A 94
München – Pocking (A 3)

Neubau
Dorfen - Heldenstein

Antragsunterlagen
Planänderung nach § 17 d FStrG
Baustraße mit Behelfsbrücke über den
Rimbach

Planänderungsbeschluss

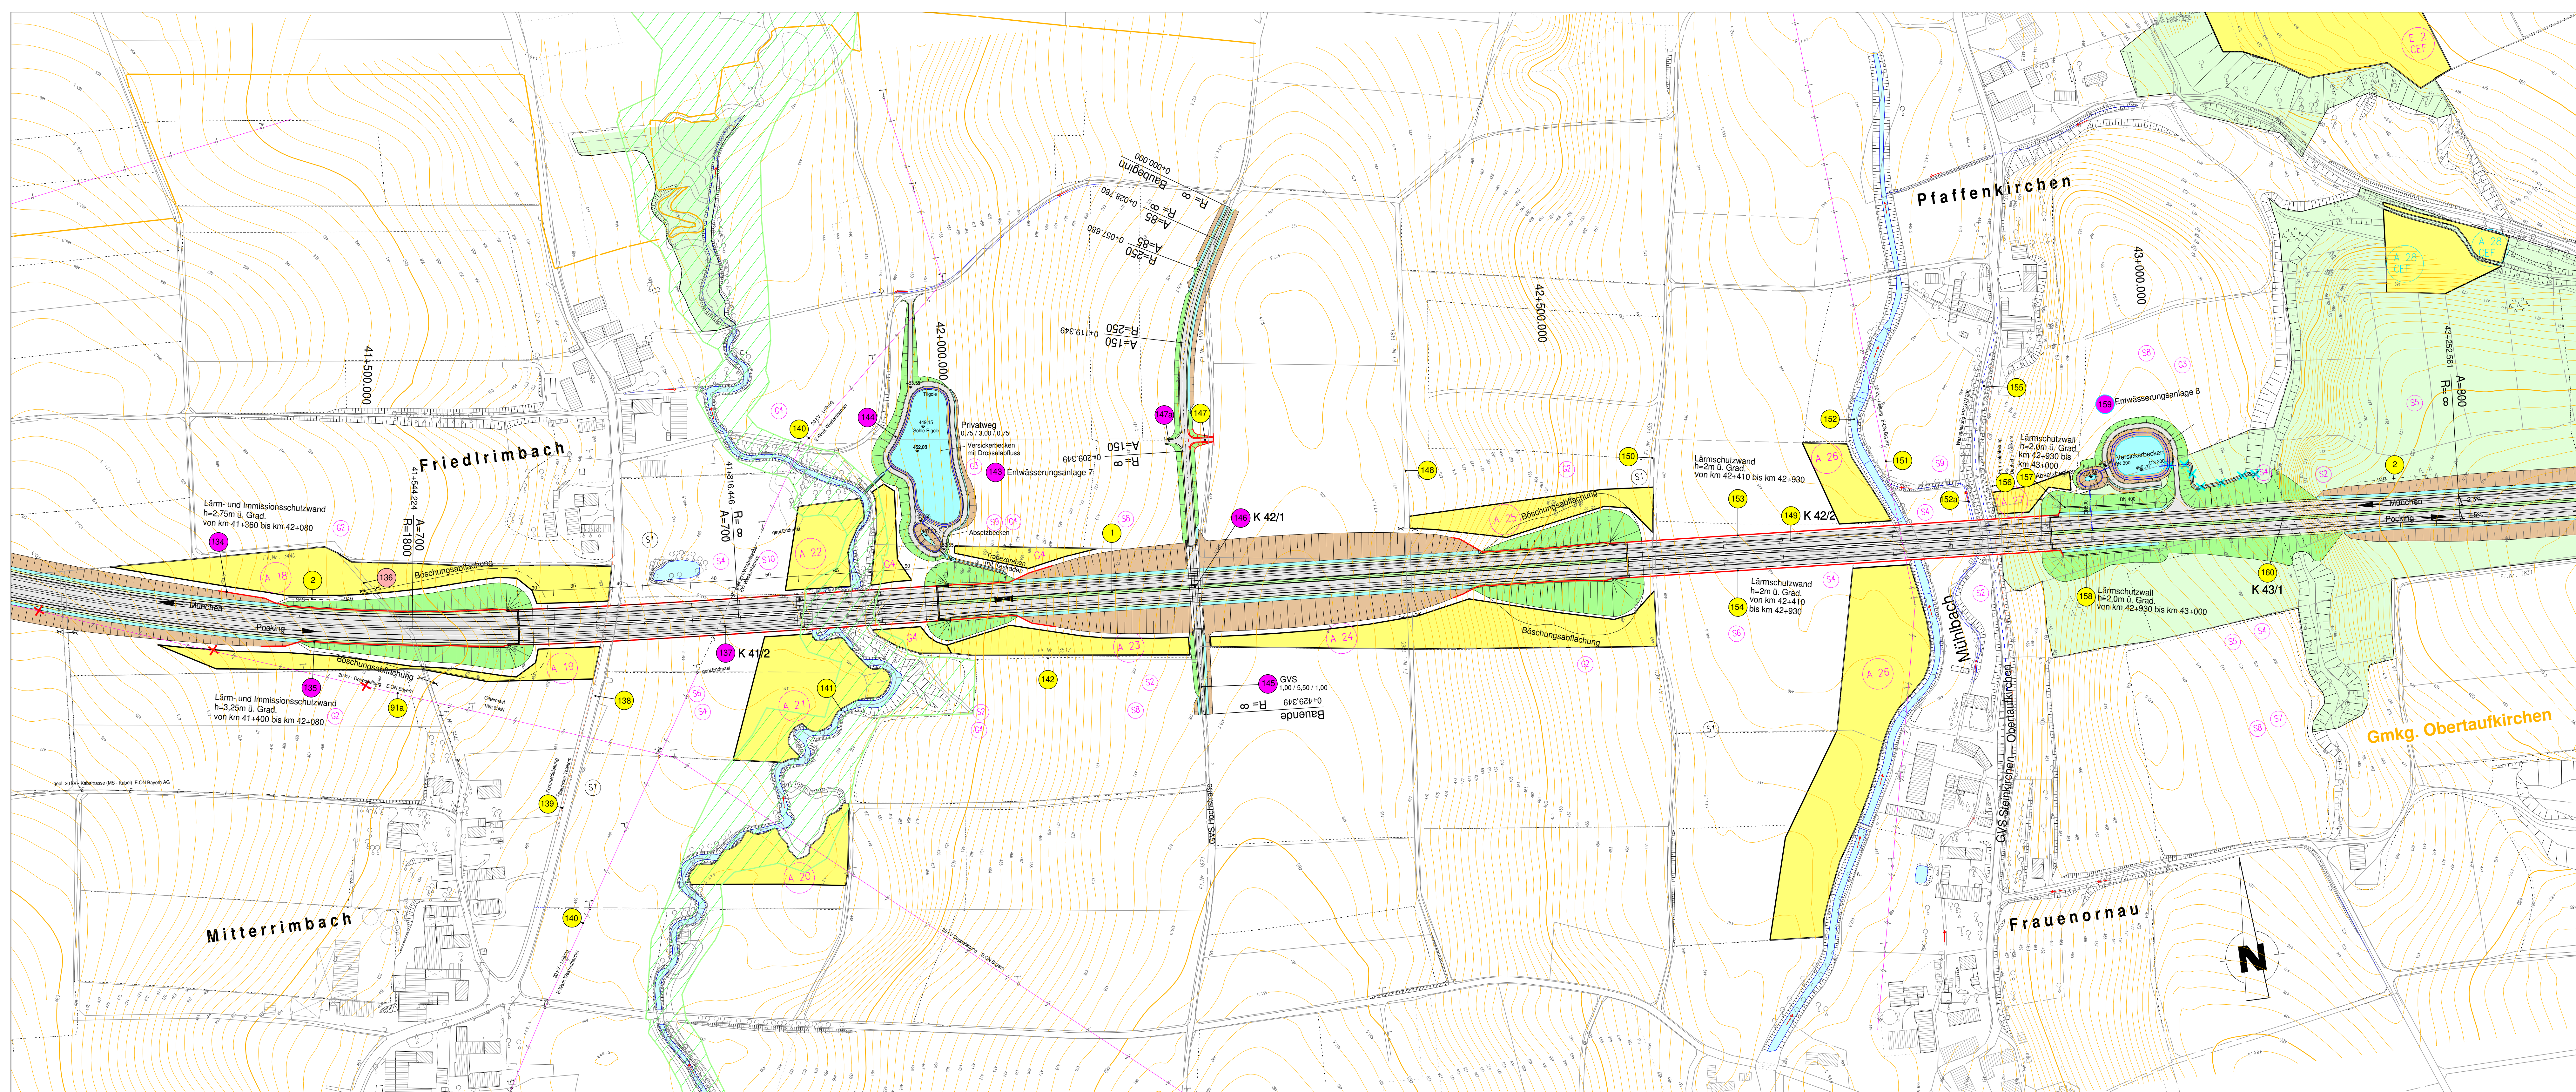
Die gegenständliche Planänderung umfasst die bauzeitliche Errichtung einer Baustraße (BWV-Nr. 137a) mit Behelfsbrücke (BWV-Nr. 137b) über den Rimbach von ca. km 41+710 bis ca. km 41+970.

Die gegenständliche Planänderung umfasst die bauzeitliche Errichtung einer Baustraße (BWV-Nr. 137a) mit Behelfsbrücke (BWV-Nr. 137b) über den Rimbach von ca. km 41+710 bis ca. km 41+970.

Die Baustraße (BWV-Nr. 137a) beginnt im Westen im Baufeld der A 94 an der Gemeindeverbindungsstraße (GVS) Mitterrimbach – Schwindegg (BWV-Nr. 138) bei ca. km 41+710 und verläuft im Bereich des nördlichen Überbaus der geplanten Brücke über das Rimbachtal (Rimbachtalbrücke) (K 41/2, BWV-Nr. 137) in östliche Richtung bis ca. km 41+970.

Die im Bereich des nördlichen Überbaus der geplanten Rimbachtalbrücke (K 41/2, BWV-Nr. 137) ergänzend, aber nur vorübergehend vorgesehene Baustraße mit Behelfsbrücke quert den Rimbach (BWV-Nr. 141) bei km 41+880. Der Rimbach (BWV-Nr. 141) ist Bestandteil des FFH-Gebietes "Isental mit Nebenbächen" (DE 7739-371). Die Baustraße quert das FFH-Gebiet auf seiner gesamten Breite von hier rund 65 m.

Der genaue Verlauf der Schutzzäune kann dem Lageplan (Unterlage 3E, Blatt Nr. 5a) entnommen werden.
